改善箇所説明図

コントロールユニット (CUV3)

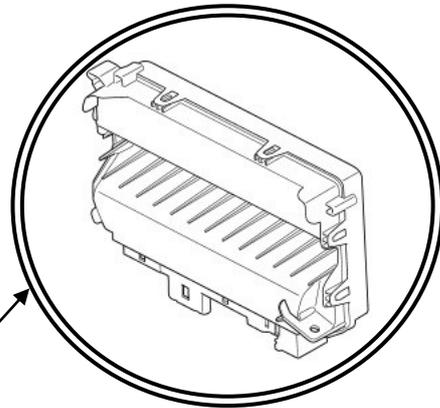
不具合の内容

灯火類を制御するコントロールユニットのプログラムが不適切なため、リモコンキーにある灯火チェック機能ボタンを操作すると制動灯・後退灯等の全ての灯火が順次、自動的に点灯と消灯を繰り返す。また、アプローチライト機能ボタンを操作すると方向指示器が点灯したままとなり保安基準に抵触する。

全車両、ソフトウェアを更新版にアップデートし、当該機能を無効化する。

注 は、ソフトウェアをアップデートする部品を示す。
